六ヶ所再処理工場のガラス溶融炉の耐震性に関する
美浜の会の質問への原燃の回答、及び当会のコメント

**六ヶ所再処理工場の設工認申請における
ガラス溶融炉の耐震評価についての質問書、原燃の回答、当会のコメント**

六ヶ所再処理工場のガラス溶融炉(A系列)

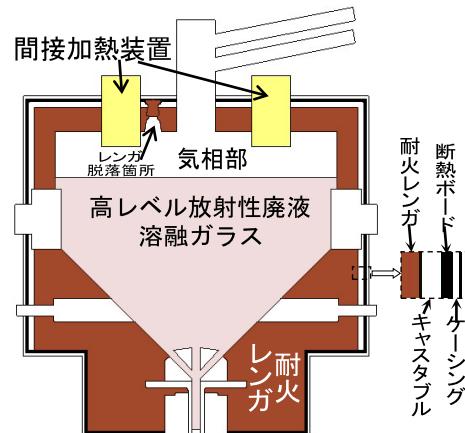
設工認審査の資料によれば、日本原燃は、ガラス溶融炉の耐震評価について、評価対象部位をケーシング（耐火レンガ等の周囲を覆うステンレス製の部材）と支持部材に限定し、耐火レンガ等を対象部位から外している。その理由として「耐火レンガは、せり持ち、だぼ・ほぞにより組み合わせており、組み合わせた形状をケーシングによって支持することで一体化している。上記の構造により、耐火レンガを支持するケーシングの支持機能を確保することで、溶融ガラスの閉じ込め機能を維持できる」（※2 261頁）ことを挙げている。

質問2（1）耐火レンガを耐震評価の対象部位から外しているのはなぜか。

質問2（2）耐火レンガの耐震評価は行っているのか。行っているとすれば、どのような評価をしているのか。

(1) および(2)については、※1の報告書P22「(1) ガラス溶融炉の強度及び耐震性」で記載しているように、ガラス溶融炉は、耐震評価上、溶融炉本体の構造強度部材としてケーシングを評価部位としています。耐火レンガはケーシングに付加荷重として設定することで厳しく評価しています。

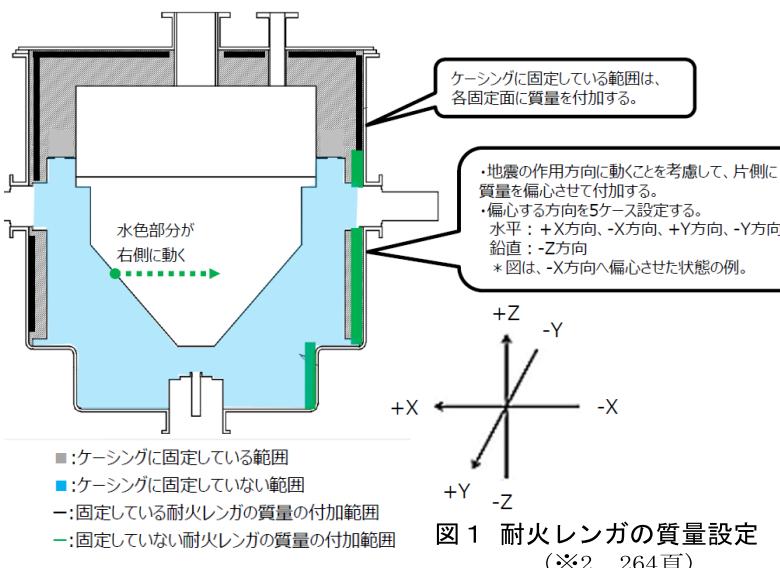
(2) レンガは付加荷重として扱っている（図1のように、レンガの質量をケーシングの質量に加えている）だけで、レンガ自体の耐震評価は行っていないことがはっきり

した。レンガの耐震評価は不要で、ケーシングさえ保たれればよいとの考え方を示している。しかし、図（水色の部分）からも明らかなように、ケーシングに固定されていない部分もある。

落下したレンガはマニピュレータで引き上げる（※3）

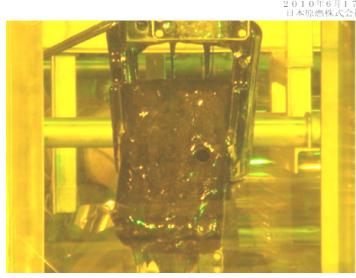
質問2（3）アクティブ試験中の2008年、天井耐火レンガの一部が損傷・脱落する事故が実際に起こっている。基準地震動は、2007年の耐震バックチェック時の450ガルから700ガルに大きくなっている。地震の揺れによっても耐火レンガに亀裂、損傷等が生ずる可能性があるのではないか。

質問2（4）日本原燃は、脱落した耐火レンガの他に、これまで

の試験運転（化学試験、アクティブ試験）で、下記のように、耐火レンガには亀裂等が生じ、今後もこれらが拡大する可能性があるとしている。このような状態の下で、基準地震動が加われば、損傷等がさらに拡大する可能性があるのではないか。

- ・ガラス溶融炉A系列の天井耐火レンガについて、解析の結果、損傷・脱落した耐火レンガの他に9個の耐火レンガに応力集中があり、これらが損傷・脱落する可能性があるとしている。（※4 報告書本文15頁）
- ・ガラス溶融炉A系列の側壁について、解析の結果、耐火レンガ等に高い応力が生じ、これらに亀裂が発生する可能性は否定できないとしている。（※4 報告書本文18頁。添付資料-18、108～113頁）
- ・炉内観察の結果、耐火レンガの亀裂の長さの合計が、ガラス溶融炉A系列で36.64m、ガラス溶融炉B系列で33.38mになっているとしている。（※5 報告書本文33～35頁）
- ・「天井レンガの一部損傷する可能性については、ガラス溶融炉（B系列）についても同様」（※4 報告書本文18頁）としている。

（3）および（4）については、天井耐火レンガの脱落については、レンガの温度上昇・下降により局部的に高い応力が発生した（レンガ内外の温度勾配が大きかった）ことで、破壊確率が高まり損傷したものです。

仮に、地震等によりレンガに荷重がかかった場合、どの程度で破損する可能性があるかについては、「再処理施設高レベル廃液ガラス固化建屋ガラス溶融炉（A系列）の一部部損傷について（最終報告）」（2010年7月28日）の添付資料-8で評価しています。

本評価結果では、下方向に力が生じる場合 18400m/s^2 、曲げモーメントを想定した場合 11600m/s^2 の加速度が必要となり、耐震評価の加速度条件を450ガルから700ガルに見直しても、影響はないと考えます。（1ガル= 1cm/s^2 ）

図2 ケーシング温度への熱影響確認結果(※4 17頁より)

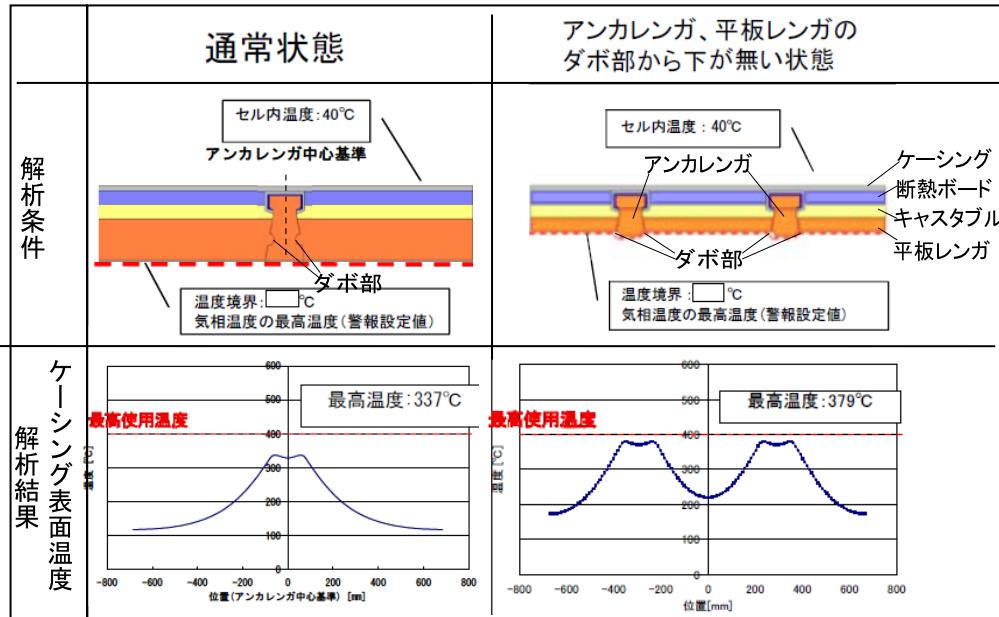
- ・「ケーシングの支持機能」について、レンガを付加荷重としているからレンガの影響は考慮していると言っているだけ。レンガの損傷等が拡大した場合に「ケーシングの支持機能」に影響を与えないかを問うているが、回答になっていない。
- ・「溶融ガラスの閉じ込め機能」には影響は無いとしている。しかし原燃は、「閉じ込め機能」は「ケーシングの支持機能を確保することで」維持するとしている。このため、「閉じ込め機能」が維持されるかは、地震が起きた時に「ケーシングの支持機能」が確保されると評価できることが前提になる。
- ・原燃は、通常状態ではケーシング(SUS304)の表面温度は337°Cと評価している(図2の左側)。しかし、天井のアンカレンガ、平板レンガのダボ部より下がない状態では、379°Cに上昇すると評価している(図2の右側)。ケーシングの最高使用温度は400°Cである。地震でダボ部から上、キャスタブル、断熱ボードにも亀裂等が生じれば、400°Cを超す可能性があるのではないか。そのような評価は行っていない。
- ・側壁は1200°Cの溶融ガラスと直接に接触するため、天井レンガよりも厳しい条件に置かれている。それにもかかわらず、脱落しにくい構造にしていることだけをもって「レンガに亀裂が入

っても、炉内に脱落することは考えにくい」としている。熱応力により劣化しているところに、基準地震動が加わったらどうなるかを評価すべき。地震でレンガ等の亀裂が拡大すれば、高温の溶融ガラスがレンガ等の亀裂に流れ込み、ケーシングに接近することになる。そうなれば、ケーシングが400°Cに達する可能性があるのではないか。このことを評価すべき。
